Re: FW: Ter informatie: afspraken naar aanleiding Woo-verzoek en gesprek met de hee [redacted]

Eerder heb ik een mail verstuurd over de locatie aan de Cruquiusweg/Mortelstraat. Vorige week donderdag hebbe[redacted]n ik samen met de bewoner de locatie ter plaatse bekeken.
De heer [redacted] eeft een Woo-verzoek ingediend in verband met overlast door te veel bovengrondse containers en [redacted]egale stortingen op deze locatie.

1. Locatie Cruquiusweg/mortelstraat: het plaatsen van 5 semi bovengrondse containers (2x rest, 2x papier, 1x glas)
   De groenstrook vergroten tot de containers, zodat de beschikbare openbare ruimte voor illegale stortingen wordt beperkt.

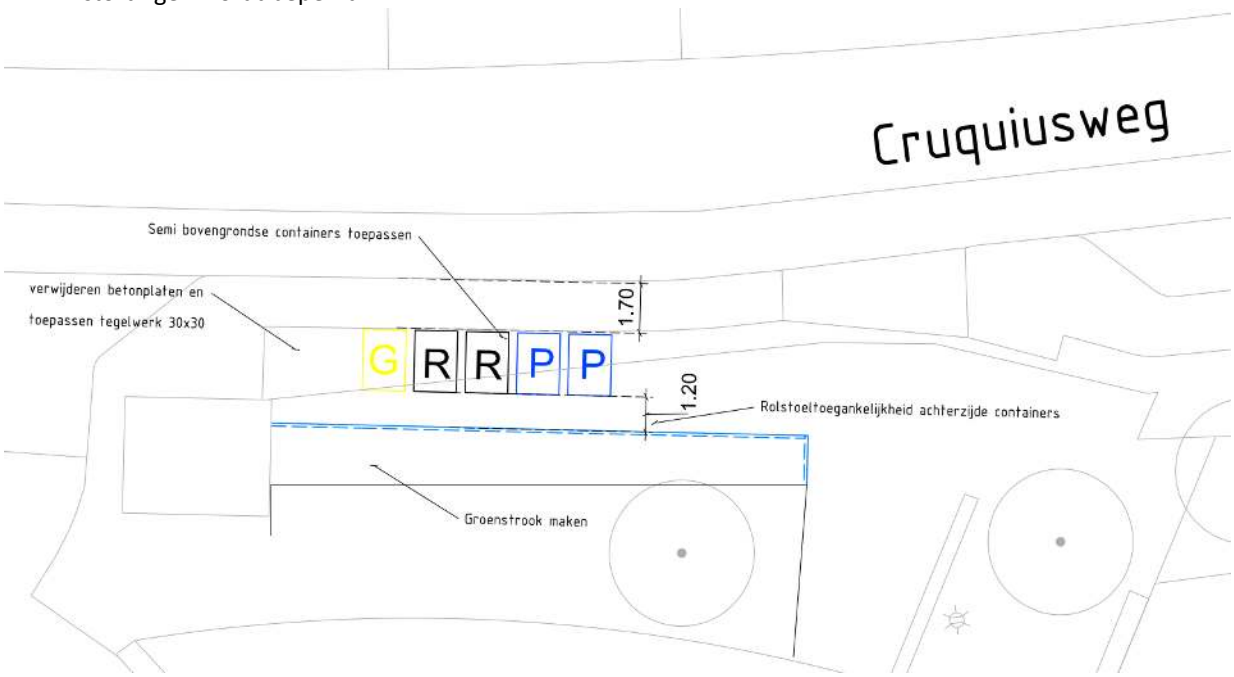
naar aanleiding van jullie voorstel een alternatieve oplossing hieronder per tekening -> als er 1.2 meter achter de bakken komt voor rolstoeler creeert dit een hele strook om weer troep te dumpen. zie hieronder een tekening hoe het ook zou kunnen, inc toegankelijkheid rolstoelers. een uitsparing tussen een paar bakken en het plantsoen daarnaast naar voren brengen, dat zal dumpen echt minder uitnodigend maken. een hoog hek zal visueel ook afschrikken. kunnen jullie dit meenemen plz?

> Ho 5.1, 2, e
>
> Mooi ontwerp! Ik ga ermee aan de slag!
> Hekwerk gaan we toepassen, maar de levering kan wat langer duren.
>
> Met vriendelijke groet,
>
> 5.1, 2, e
>
> Gemeente Amsterdam
> Directie Afval en Grondstoffen
> 5.1, 2, e
> Aanwezig: ma, di, wo, do
>
> ---
>
> **Van:** 5.1, 2, e @gmail.com>
> **Verzonden:** woensdag 18 februari 2026 19:07
